### **Gefährliche Kreuzung Kuglerstraße/Einsteinstraße/Flurstraße**

BA-Antrags-Nr. 20-26 / B 07286 des Bezirksausschusses des Stadtbezirkes 05  
- Au-Haidhausen vom 20.11.2024

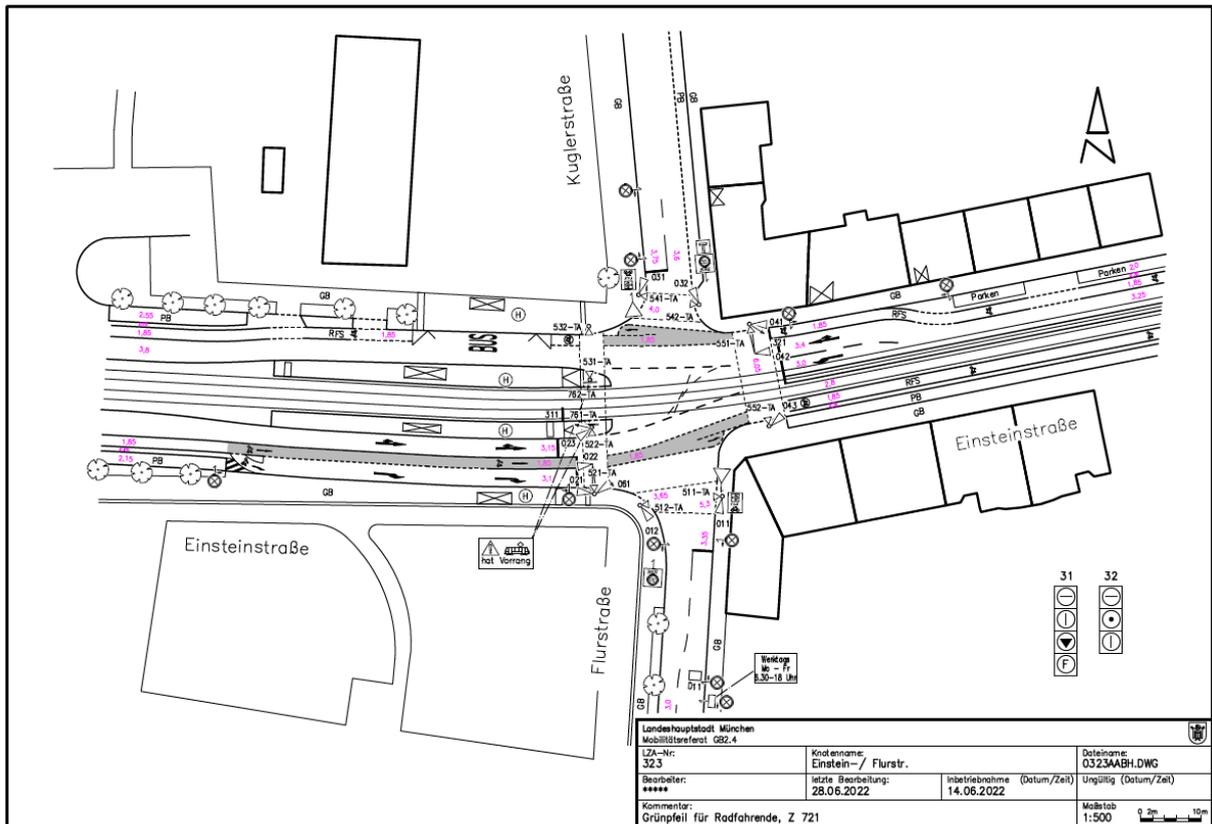
Die vorgeschlagene Verlängerung der Grünphase zur Fußgängerquerung wurde sorgfältig geprüft. Sowohl die geltenden Richtlinien als auch eine örtliche Begutachtung zeigen, dass die aktuellen Signalzeiten ausreichend bemessen sind, um eine vollständige und sichere Querung zu gewährleisten. Wir möchten hierbei auch auf die bekanntermaßen besonders wichtige Funktion der Schutzzeiten verweisen. Eine Verlängerung der Grünphase erscheint uns daher als nicht erforderlich.

Ihre Anregung, die Grünphasen für Rechtsabbieger aus der Flurstraße und die der parallel querenden Fußgänger\*innen zu trennen, wurde ebenfalls eingehend geprüft. Aufgrund der einspurigen Verkehrsführung in der Flurstraße (es gibt keine hinreichend lange separate Rechtsabbiegespur) wäre dies nur in Form einer vollständig getrennten Freigabe der Flurstraße möglich. Da hierdurch dem Verkehr aus der Kuglerstraße jedoch ein vergleichsweise vereinfachtes Linksabbiegen ermöglicht wird (der Gegenverkehr steht ja dann), ist zu befürchten, dass dies durch sorgloseres Verhalten der dort linksabbiegenden Fahrzeugführer\*innen begleitet wird. Der vermeintliche Sicherheitsgewinn für Fußgänger\*innen gegenüber den Rechtsabbiegern aus der Flurstraße, würde somit konterkariert.

Unabhängig hiervon, würde eine zusätzliche Freigabephase für die Flurstraße auch negative Auswirkungen auf die Funktionalität der dortigen ÖPNV-Beschleunigung haben. Da jede zusätzliche Verkehrsphase zunächst auch einen zusätzlichen Zeitbedarf für die eigentliche Freigabe bedingt, als auch zur Einhaltung der erforderlichen Schutzzeiten ebenfalls ein zusätzlicher Zeitbedarf erforderlich wird, geht dies letztlich immer zu Lasten anderer Verkehrsbeziehungen bzw. anderer Verkehrsträger. In einem vernetzten Verkehrssystem sind darüber hinaus auch stets einheitliche Signalprogrammumlaufdauern nötig, um beispielsweise die Koordination mehrerer Lichtsignalanlagen (LSA) in einem Streckenzug zu gewährleisten. Bei einer angedachten separaten Freigabephase für die Flurstraße, kann bei Einhaltung der Signalprogrammumlaufdauer deshalb auch nur mehr ein deutlich verringertes Freigabeangebot für alle Verkehrsbeziehungen angeboten werden, was wiederum „den Druck im Kessel“ erhöht und hierdurch sich erfahrungsgemäß etliche Verkehrsteilnehmer\*innen zu risikoreicheren Aktionen veranlasst sehen. Eine ggf. alternativ angedachte isolierte Ausdehnung der Signalprogrammumlaufdauer verhindert jedoch einen koordinierten Betrieb dieser LSA, sowie bedingt ebenfalls dann auch deutlich längere Wartezeiten.

Nach Auffassung des Mobilitätsreferates sind die Sichtbeziehungen an der von Ihnen thematisierten Stelle als uneingeschränkt gut zu bewerten. Das spezifische Unfallaufkommen ist erfreulicherweise unauffällig. Mit den von allen Verkehrsteilnehmer\*innen zu erwartenden nötigen Aufmerksamkeit im Straßenverkehr, sollte somit ein Rechtsabbiegen - unter Beachtung grundlegendster Verhaltensregeln - problemlos möglich sein.

Die derzeitige Verkehrsführung, sowie die hieraus resultierende Signalsteuerung an dieser Kreuzung wurde unter Berücksichtigung der Belange aller Verkehrsteilnehmenden konzipiert. Änderungen in der Signalsteuerung sind derzeit nicht vorgesehen.
